改善箇所説明図

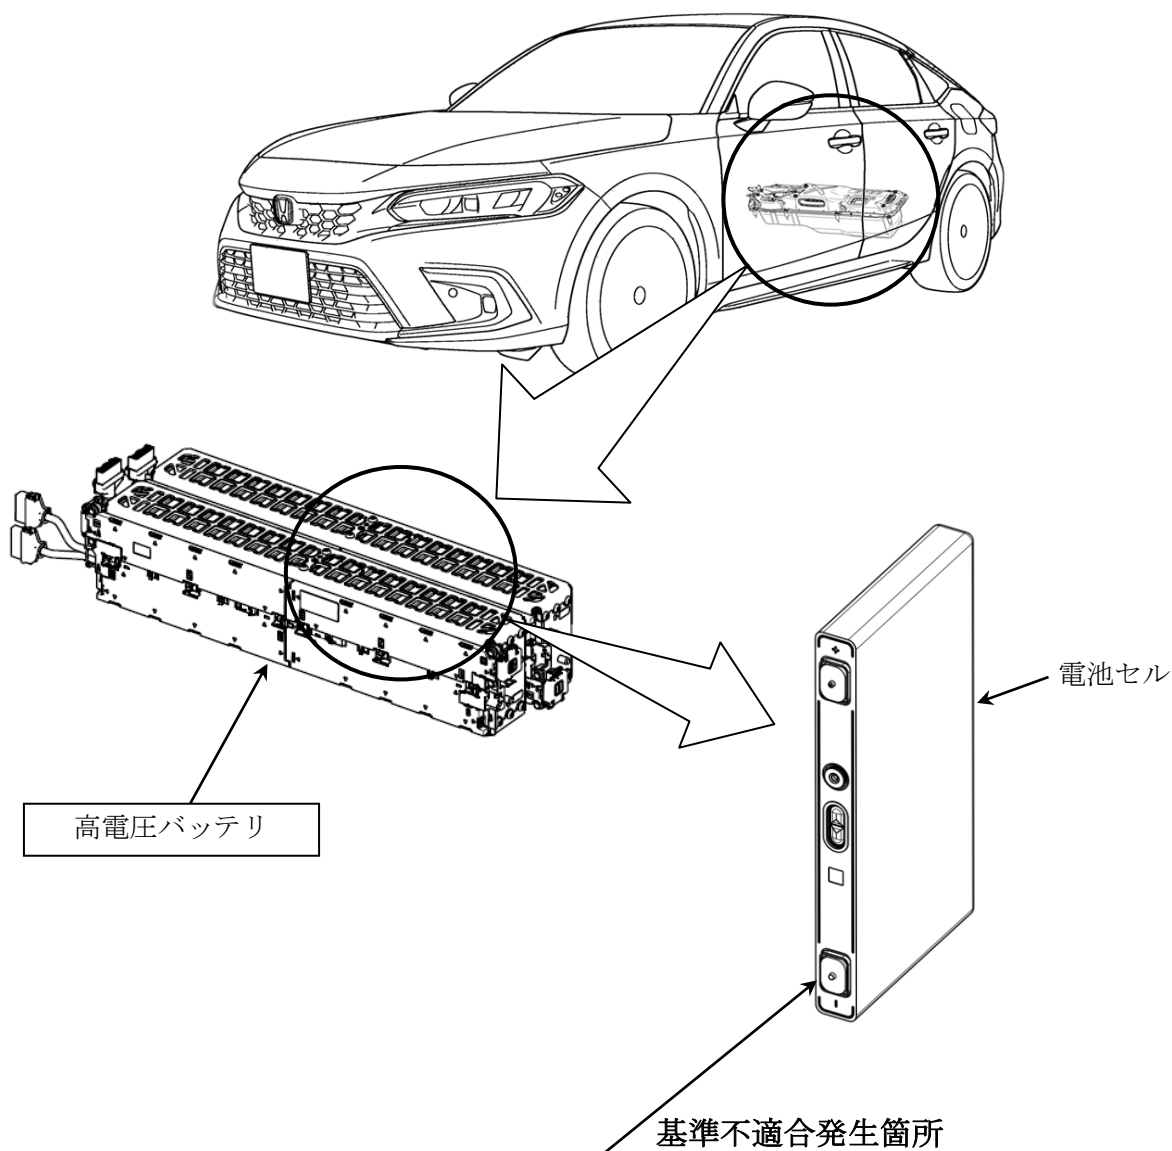
ハイブリッド車の高電圧バッテリーにおいて、バッテリー内の電池セル端子部の製造管理が不適切なため、貼り合せた素材をかしめた際に外側の素材がセル内の電解液に浸漬しているものがある。そのため、そのまま使用を続けると、電解液により端子部が腐食し破断すると、パワーシステム警告灯が点灯するとともにフェールセーフが働き、ハイブリッドシステムが停止して、走行不能となるおそれがある。

全車両、高電圧バッテリーを良品と交換する。

識別：車台番号打刻の下二桁目上部に黄色ペイントを塗布する。
